Referència: 1997

Denominació: Tapa 7 ml recte

Motiu informe: 14è informe de la prova de motlle nou de la tapa 7 ml RECTE – 6 figures

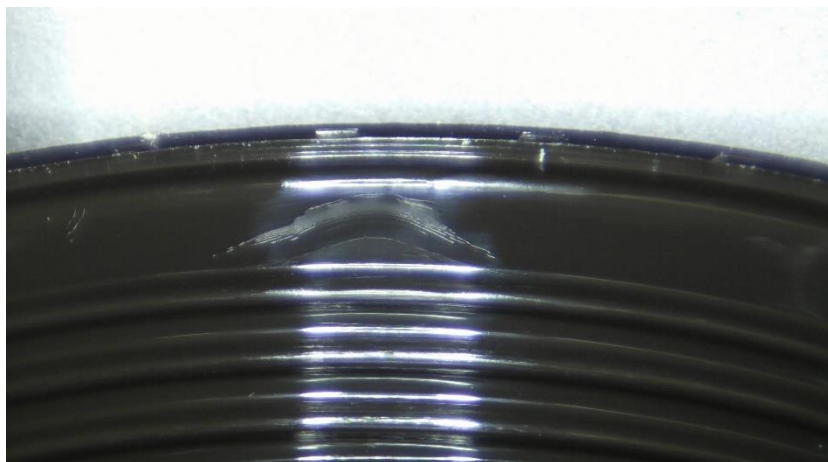
S'han fet proves amb 6 figures amb antigiros rectificats. El motlle treballa bé

Veure i comprovar peces.

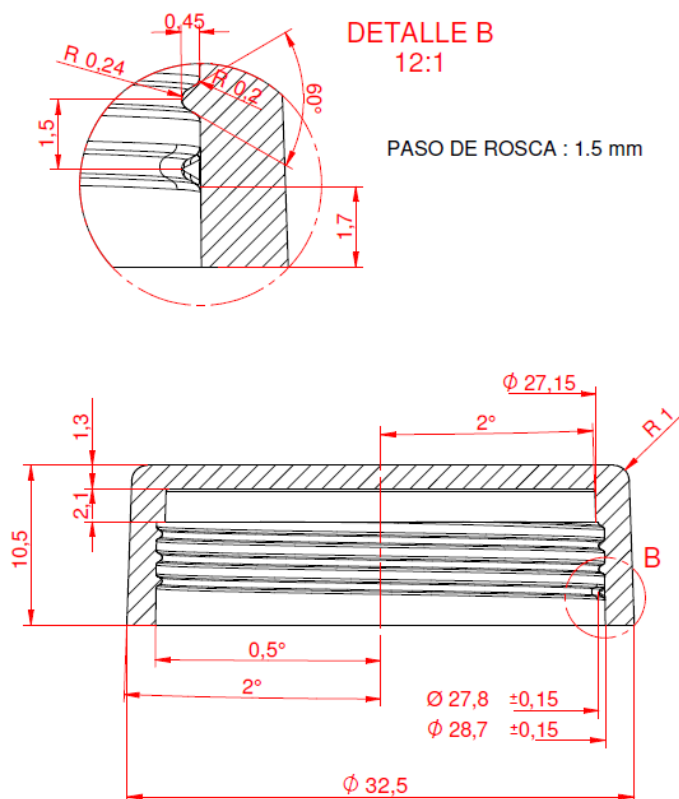
De la rosca es veuen bé, però torno a dir, a la boca, les tapes tenen cops i zones que es desfan amb brocetes i es troba el relleu. Les 6 figures més o menys

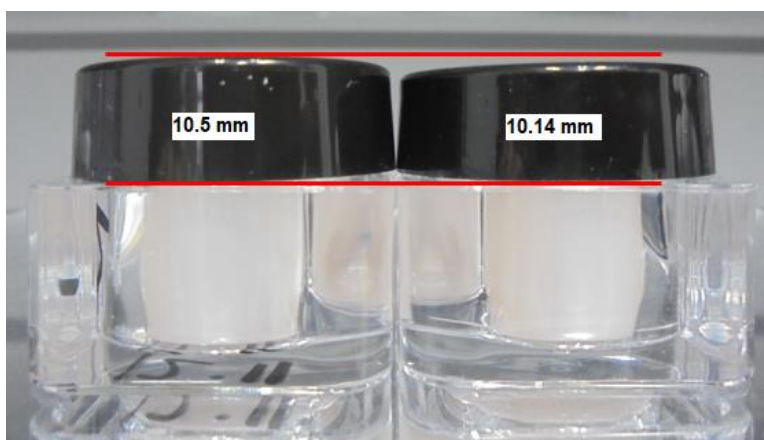
Dimensional, diàmetres s'han reduït una mica, el disc ara es posa bé amb la ma, però s'haurà de provar amb automàtic, perquè ara entra just.

El que s'ha augmentat, es l'alçada total, ara fan 10.5/6 mm i abans feien 10.1/2 mm, i es nota una mica.

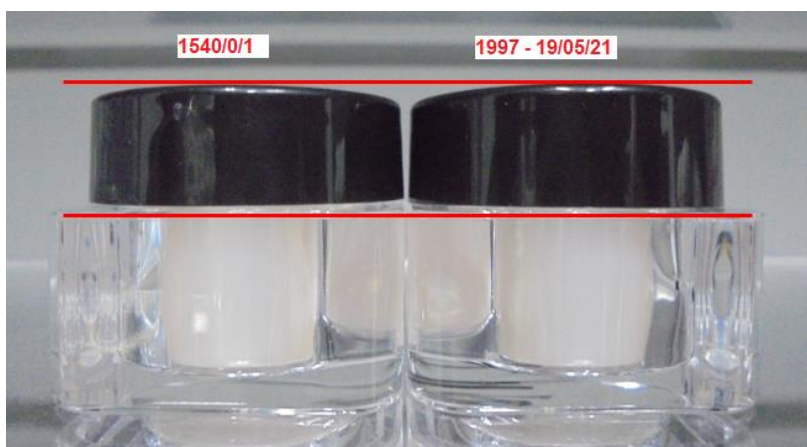
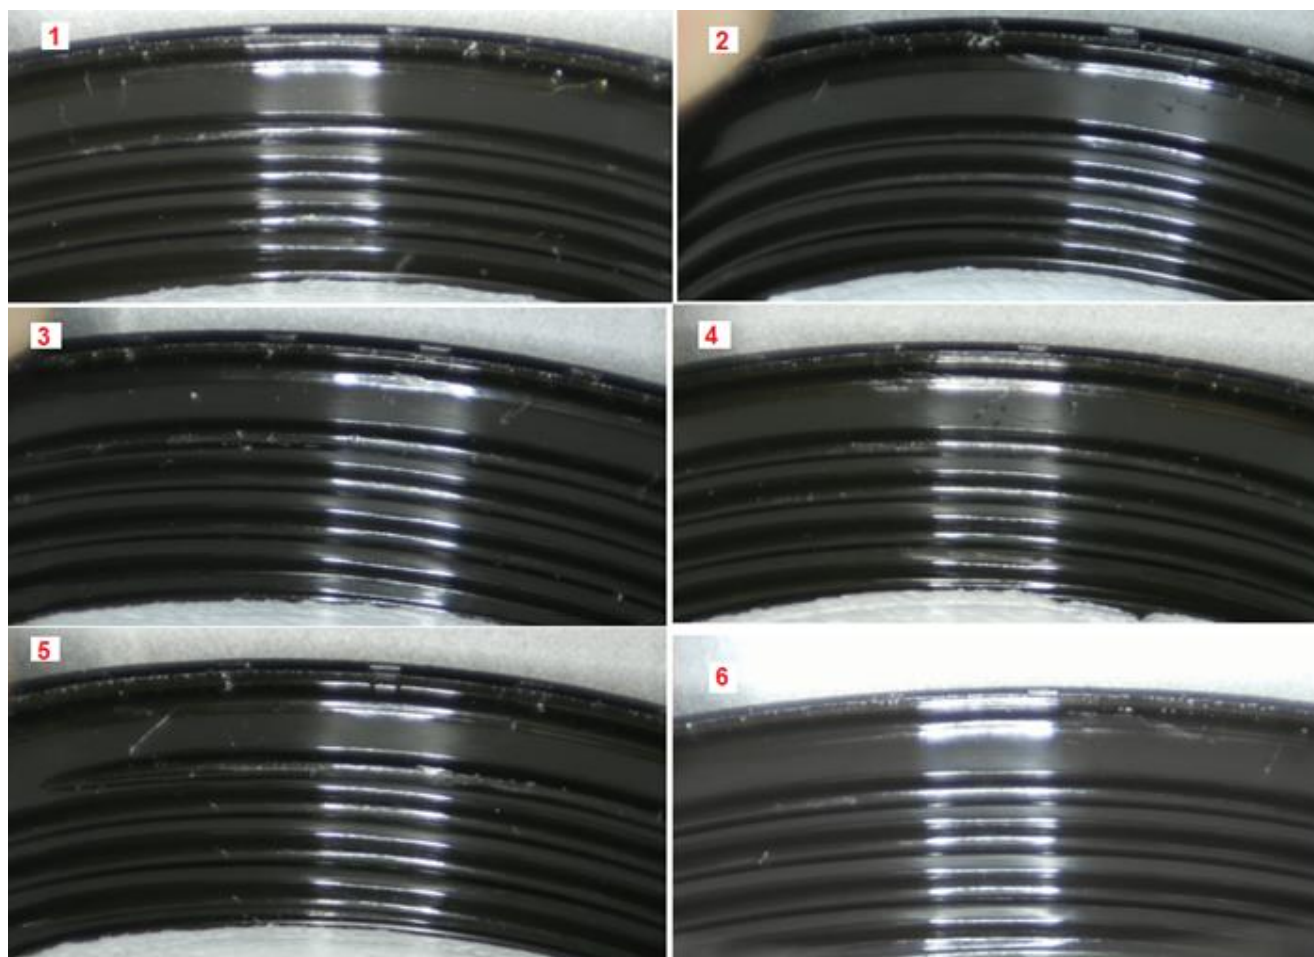
ROSCAT: Es poc, pero amb 50 roscades, queden algunes fregades en els fils de rosca:
